改善箇所説明図

不具合の内容

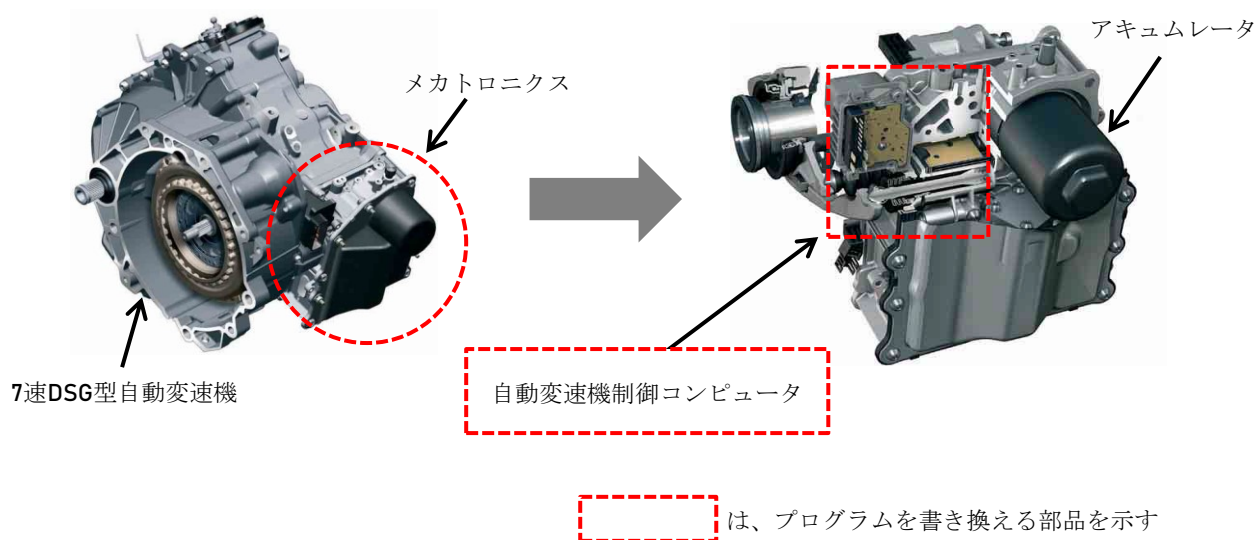
7速DSG型自動変速機のみカトロニクスにおいて、アクチュエータ取付け部のハウジング加工精度が不適切なため、始動時や渋滞走行などの大きな油圧変動が繰り返されると、ハウジングに微細な亀裂が発生するものがある。そのため、油圧が低下するとともに警告灯が点灯し、そのままの状態で使用を続けると、最悪の場合、走行できなくなるおそれがある。

全車両、自動変速機制御コンピュータを対策プログラムに書き換える。
ただし、一部の車種において対策プログラムの準備に時間を要するため準備が整い次第対策をおこなう。また、油圧低下の故障コードが入力された場合は、メカトロニクスを部品交換する。
